Acta de la reunión del Grupo de Trabajo para el seguimiento de la aplicación de la Orden 3619/2005 de la Comunidad de Madrid, celebrada en la DGIEM el 12.06.2008

ACLARACIONES SOBRE LA APLICACIÓN DEL REAL DECRETO 2267/2004 (ESTABLECIMIENTOS INDUSTRIALES) EN LA COMUNIDAD DE MADRID

Dibujo nº 1

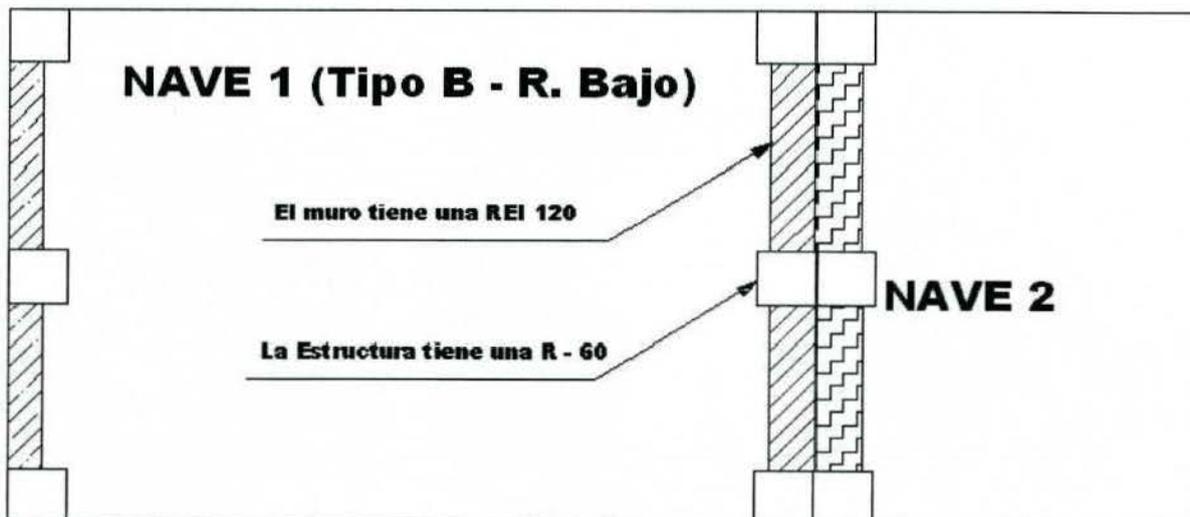
Como se puede apreciar en el Dibujo nº 1, la nave en cuestión es Tipo B, la nave 1 comparte muro con la nave 2, pero tienen cubiertas independientes, por lo tanto es Riesgo Bajo y según la Tabla 2.2 del Anexo II (ESTABILIDAD AL FUEGO DE ELEMENTOS ESTRUCTURALES PORTANTES) del R.D. 2267/2004, según esto, se obtiene que la estructura y la cubierta deberán tener una estabilidad mecánica (o estabilidad portante) de **R 60**. Por otro lado el punto 5.2 indica que el muro colindante con otros establecimientos (tanto con función portante como sin función portante, para Riesgo Bajo, es de **REI (EI) 120.....**)

2.a) La cuestión es, en este caso la cara vista de la viga (en la Nave 1), ¿habría que ignifugarla hasta llegar a **120** o se deja a **60** minutos?

R.2.a) Puesto que el elemento portante se encuentra "totalmente empotrado" en el cerramiento puede actuar como puente para las llamas si dispone de una R-60, por tanto, para garantizar la REI-120 del cerramiento es necesario que el pilar tenga la misma estabilidad frente al fuego (R-120).

Dibujo nº 2

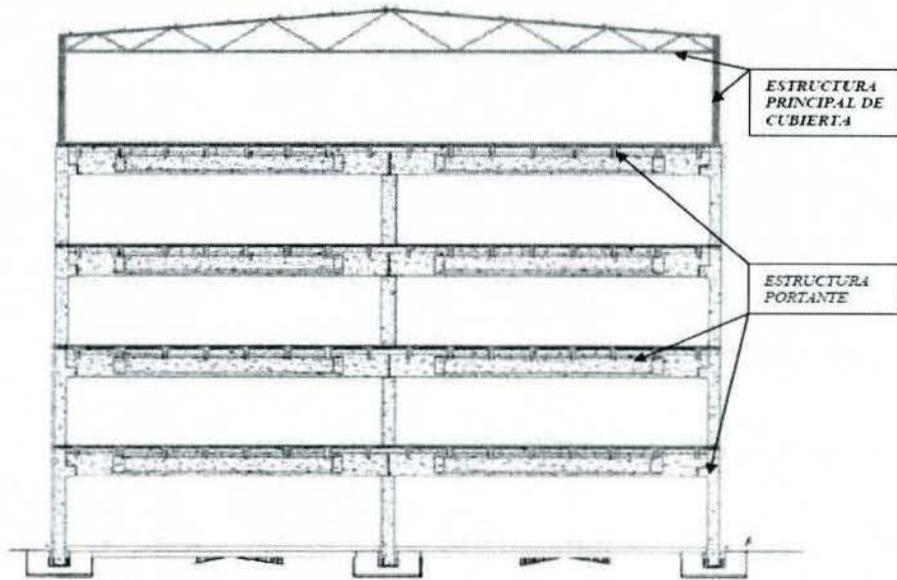
2.b) En relación al texto expuesto, en el caso de dos naves que están pegadas, que son TIPO B, con dos muros independientes (o colindantes), ¿habría que ignifugar la cara de la viga expuesta? (Ver Dibujo 2)

R.2.b) Manteniendo el mismo razonamiento que en el caso anterior, el conjunto del cerramiento debe garantizar una REI 120. Por tanto, cada medianería puede tener una REI 60 y por tanto, los elementos constructivos empotrados en el cerramiento también.

Dibujo nº 3

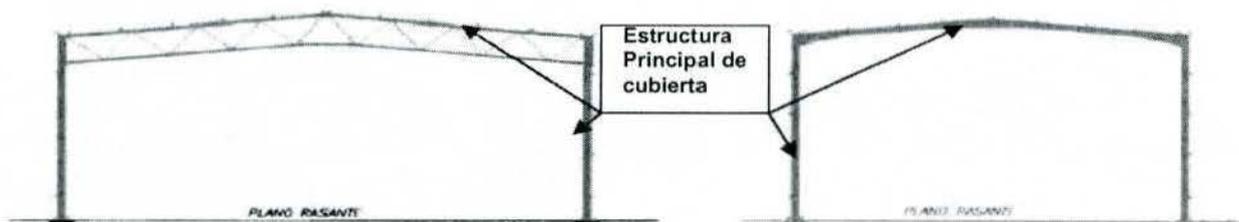
El punto 4.2.1, del Anexo II, habla de cubiertas ligeras en ubicación de Tipo A (Ver Dibujo nº 3), el punto 4.2.2, habla de naves Industriales en planta Baja (Ver Dibujo nº 4) y el punto 4.2.3, habla de naves Industriales con entreplanta (Ver Dibujo nº 5).

En los puntos 4.2.1, 4.2.2 y 4.2.3, y según los dibujos expuestos, ¿Es necesario que dispongan de un Sistema de Extracción de Humos como dice el punto 4.2 (para los casos de Riesgo Medio o Riesgo Alto) o simplemente sería necesario aplicar los valores de la Tabla 2.3.?

R3. Al tratarse de tipologías concretas se considera que son un tipo de establecimientos que puede adaptarse a los valores de R marcados por la tabla 2.3 sin necesidad de cumplir los requisitos establecidos en el punto 4.2 (dirigido de forma genérica al resto de establecimientos)
